核四廠 1 號機反應爐水壓測試 相關作業視察報告

行政院原子能委員會 核能管制處

日期：97 年 12 月 16 日

附圖一 核四廠 1 號機反應爐水壓測試範圍示意圖

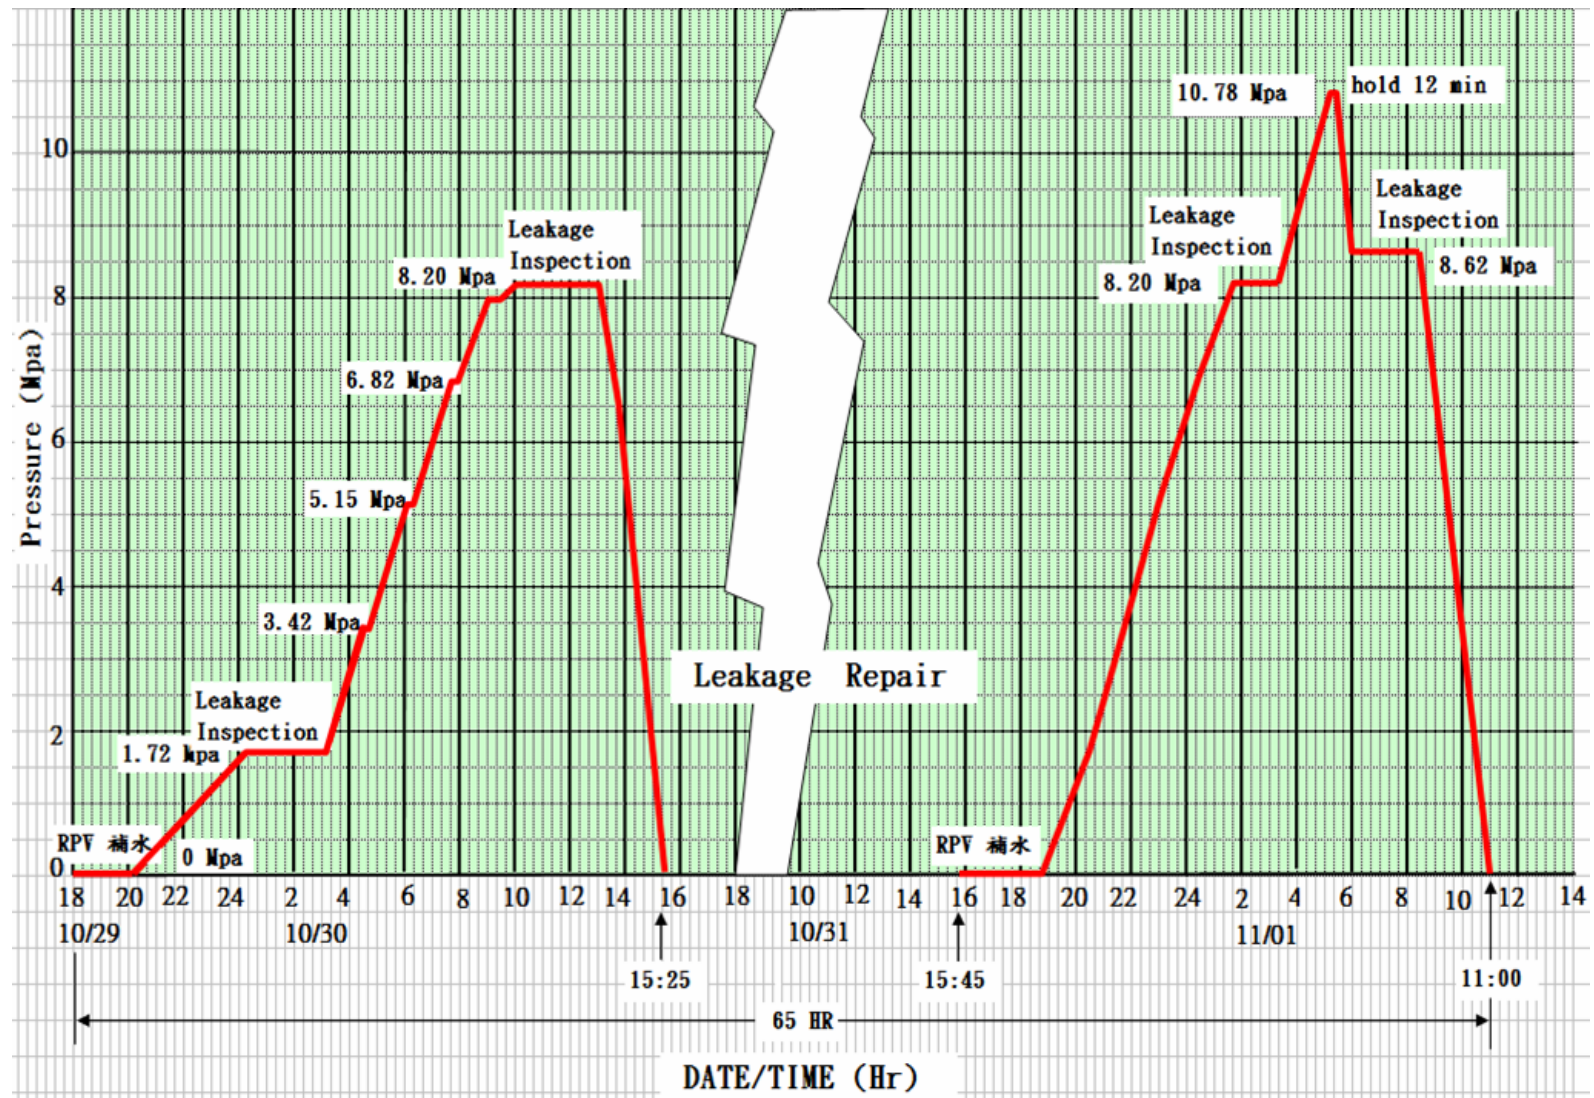
原先台電公司規劃測試範圍僅包含大管及儀控管路部分，但奇異公司測試規範將爐內泵沖洗管路亦包含在內，本會因此要求台電公司亦必須將此部分納入，另，核四廠為求反應爐水壓測試順利，因此測試前先行執行飼水管路隔離閥內漏狀況，結果於測試時發現飼水管路隔離閥因設計緣故，由爐內加壓會導致飼水管路隔離閥被頂開，將造成反應爐無法加壓，台電公司因此開立 CIR（顧客資訊要求）請奇異公司澄清，奇異公司回函台電公司同意測試範圍縮至飼水管路隔離閥前之止回閥（參附圖），剩餘尚無法於此次完成水壓測試部分為反應爐飼水管路兩座止回閥下游及反應爐頂蓋 O 型環洩水管路，因前述管路可單獨隔離執行水壓測試，所以核四廠 1 號機
